IREN Ambiente S.p.A.
Sede Legale
Strada Borgoforte, 22
29122 Piacenza
Tel: 0523. 605026
Fax 0523. 505128
e-mail: iren@gruppopiren.it
www.gruppopiren.it

Nell'ambito della procedura per il rilascio del Provvedimento Autorizzatorio Unico Regionale e del provvedimento di Valutazione di Impatto Ambientale relativi al progetto di realizzazione impianto per lo stoccaggio, il pretrattamento e la messa in riserva di rifiuti urbani e speciali sito in Comune di Sorbolo Mezzani localita' Malcantone di Mezzani (Prot. RER PG.2021/863915 del 15/09/2021 Fascicolo RER 1317/28/2021), siamo con la presente a fornire chiarimenti volontari a seguito della conferenza dei servizi del 25/08/2022.

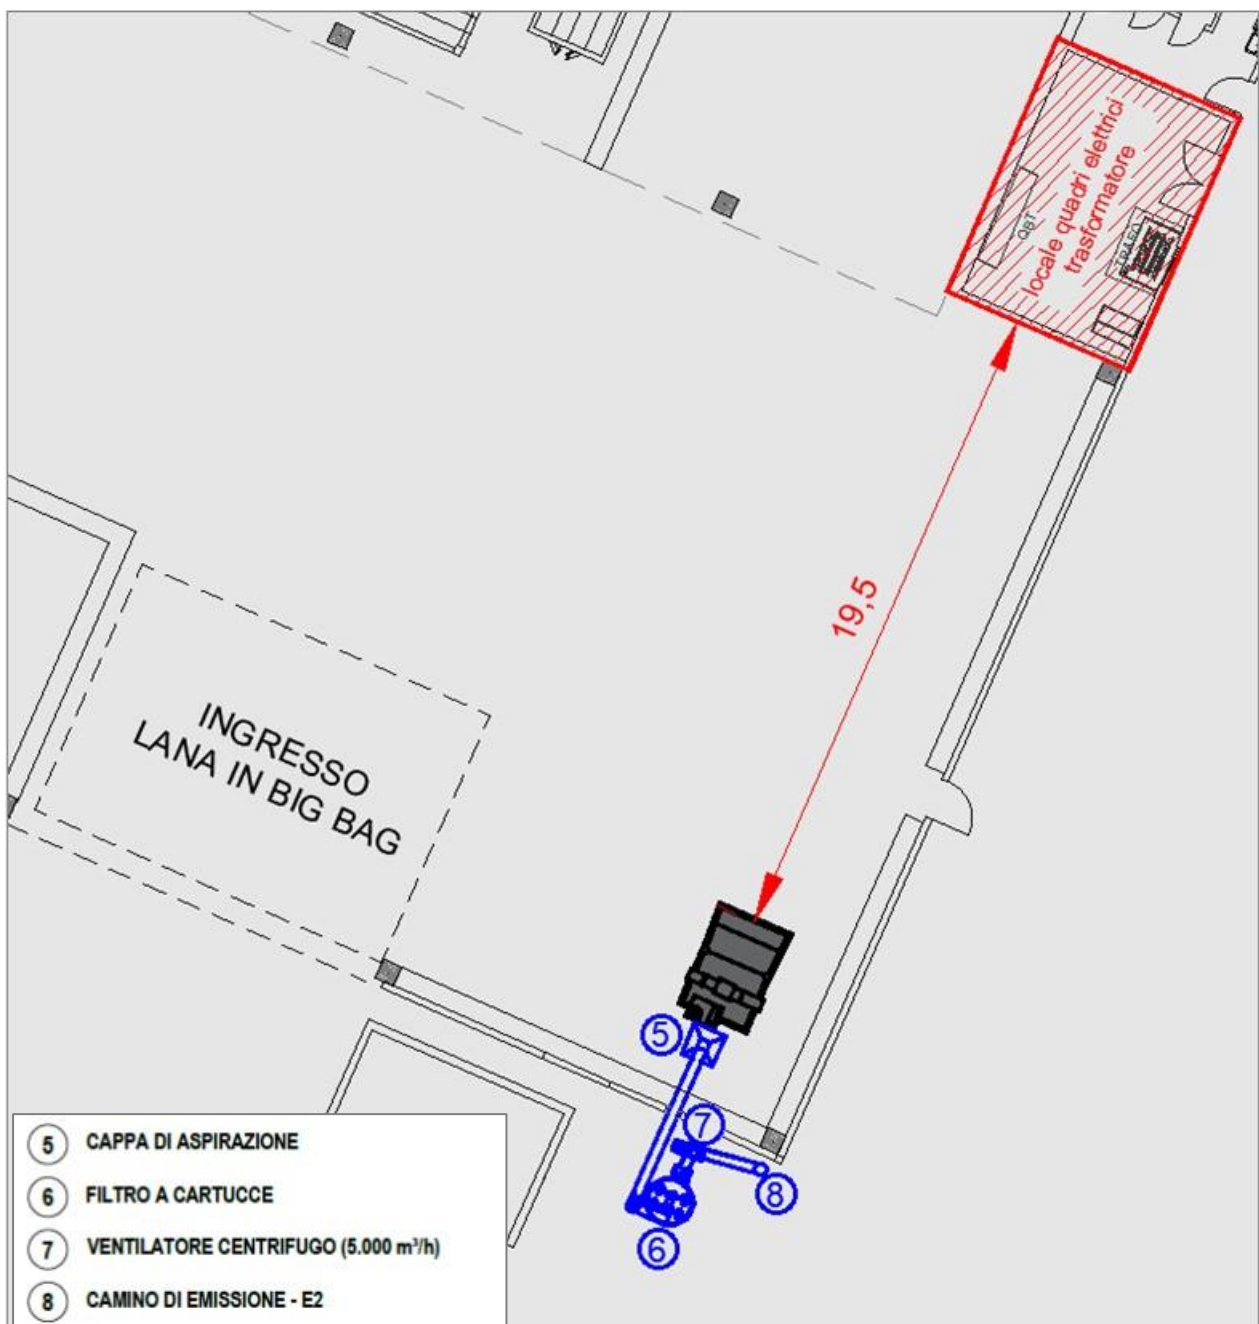
Alla luce di quanto descritto in precedenza, la sola zona di possibile stazionamento di addetti è quindi quella di collocazione della Pressa che, vista anche la localizzazione prevista del materiale da

trattare (A.18), sarà posta nell'angolo in basso del capannone (vedi fig. seguente), posizione in cui si avrà anche il relativo sistema di aspirazione e trattamento dell'aria.

La distanza tra il locale trasformatore e la Pressa è di circa 19,5 m e quindi tale da non determinare esposizioni degli addetti collocati nelle sue vicinanze oltre ai limiti previsti dalla legislazione vigente (legge 36/2001 – DPCM 8/7/2003).

Figura 50 1. Ubicazione dei piezometri di controllo

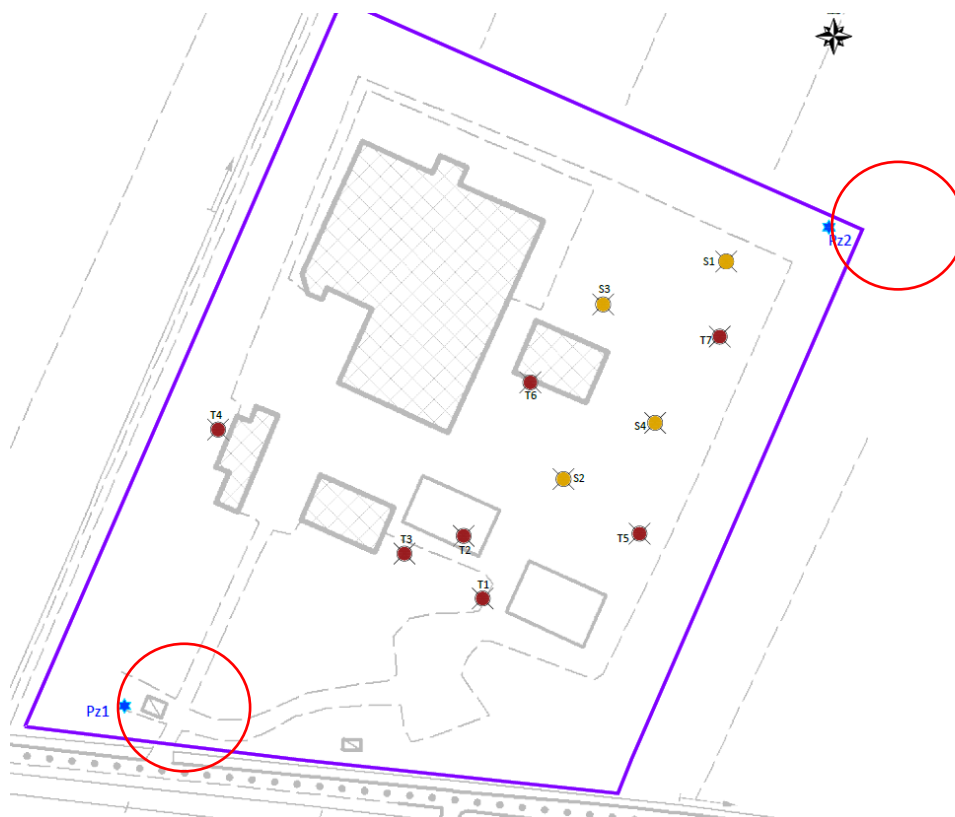
L'area in esame risulta già sottoposta a monitoraggi ambientali per quello che riguarda le acque di falda, nella figura seguente è riportata l'ubicazione dei due piezometri esistenti (Pz1 e Pz2) presenti a monte ed a valle del sito rispettivamente.

I piezometri di controllo SPz1 ed SPz2 furono eseguiti nel giugno 2006 entrambi i piezometri presentano la profondità di 15m e sono filtrati da -3 a -15 m dal p.c.

In particolare, si evidenzia come la falda monitorata dai due piezometri di controllo mostri dei superamenti dei limiti della Tabella 2 dell'allegato 5 alla parte IV del D.lgs 152/2006 e smi principalmente per i parametri Ferro e Manganese sia nel piezometro di monte che in quello di valle.

Si propone comunque di proseguire il monitoraggio piezometrico ed idrochimico dei piezometri per meglio comprendere la situazione idrogeologica ed idrochimica dell'area.

Figura 51. Ubicazione dei punti di monitoraggio delle acque sotterranee di ARPAE (in cerchio blu indica l'area in esame)

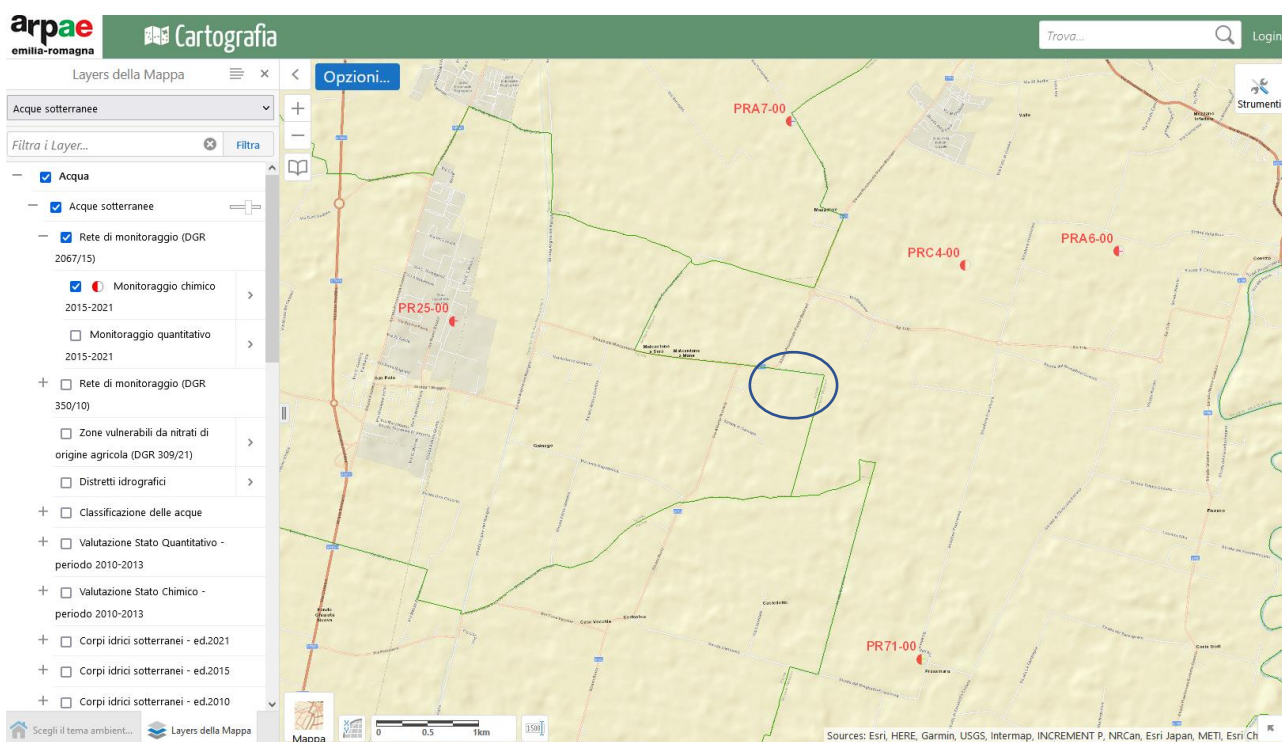
Per approfondire lo stato delle acque sotterranee dell'area in esame sono stati ricercati i dati relativi ai punti di monitoraggio ARPAE più prossimi all'area in esame (vedasi figura seguente) e che monitorino l'acquifero confinato superiore; per l'area in esame sono presenti quattro punti della rete di monitoraggio PR25-00, posto ad ovest del sito in esame e PR71-00 posto a sud est; PRA7-00 posto a sud e PRA6-00 posto a sud est; il punto PRC4-00 monitora l'acquifero confinato inferiore e quindi non è stato considerato.

In generale quindi il confronto dei dati di bibliografia con i dati rilevati in sito (dei punti monitoraggio solo PR25-00 e PR71-00 hanno dati in periodi confrontabili con i dati dei piezometri di monitoraggio) evidenzia in entrambi i set di dati la presenza di frequenti superamenti delle CSC della Tabella 2.

Si evidenzia come il range rilevato nei piezometri di controllo del sito in esame e nella rete di monitoraggio sia molto simile per quello che riguarda il Ferro e Manganese.
